Interpelacja Radnego

Treść interpelacji: *Nowo powstały chodnik na skwerze przy szkole Medycznej i jego zalewanie po opadach deszczu oraz pozostawienie mimo rewitalizacji parku, starych płyt chodnikowych.*

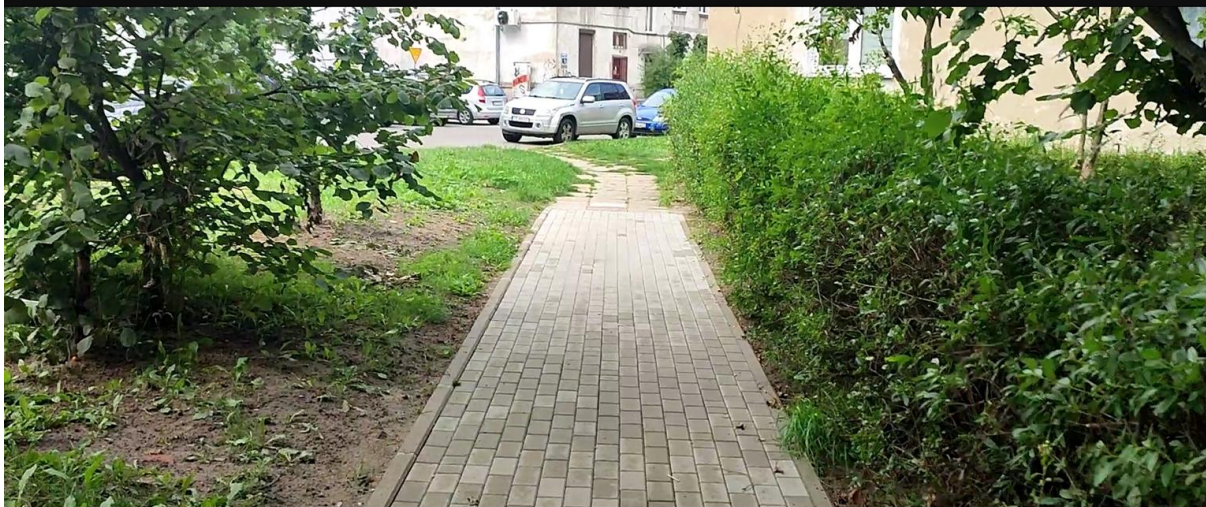
Na nowo oddanym chodniku po deszczu woda stoi tak długo aż nie wyparuje lub nie wchłonie jej gleba. Dodatkowo pytanie mieszkańców o pozostawienie starych płyt przy budynku wspólnoty przy ulicy Pawlikowskiego 4.

Sprawa dotyczy, że niemal cała długość północnej części chodnika od środka do wcześniej opisywanych starych płyt chodnikowych jest w niecce. Po deszczu woda z rynny z bloku wpływa na ten chodnik i dość długo ona tam zalega i nie ma możliwości przejść swobodnie bo dość długo stoi w tej alejce woda. Spowodowane to jest raz, że jest niecka a dwa chodnik nie jest podniesiony ku górze a po obu stronach ze względu na zalegająca ziemię wygląda to tak jak niewysoki wał, który nie pozwala na odpływ wody z chodnika.

Odnosnie tego co pokazał mieszkaniec odnośnie wody która zbiera się na nowo wybudowanym chodniku też proszę opracować plan, że ta woda nie będzie tam zalegać. Czy to będzie podniesienie ku górze bez żadnego spadku całej długości tego chodnika od skrzyżowania na skwerze, czy też usunięcie nadmiaru ziemi który nie pozwala na odpływ wody.

Dodatkowo trzeba zwrócić uwagę Administracji TBS przy Krasickiego, że ta rura powoduje odpływ wody na chodnik i żeby woda odpływała na ulicę, gdzie następnie by mogła swobodnie wpływać do kanałów, trzeba zastosować i doprowadzić odpływ poprzez płyty betonowe, które mają specjalny kształt i służą do odprowadzania wody z rynien na budynku.
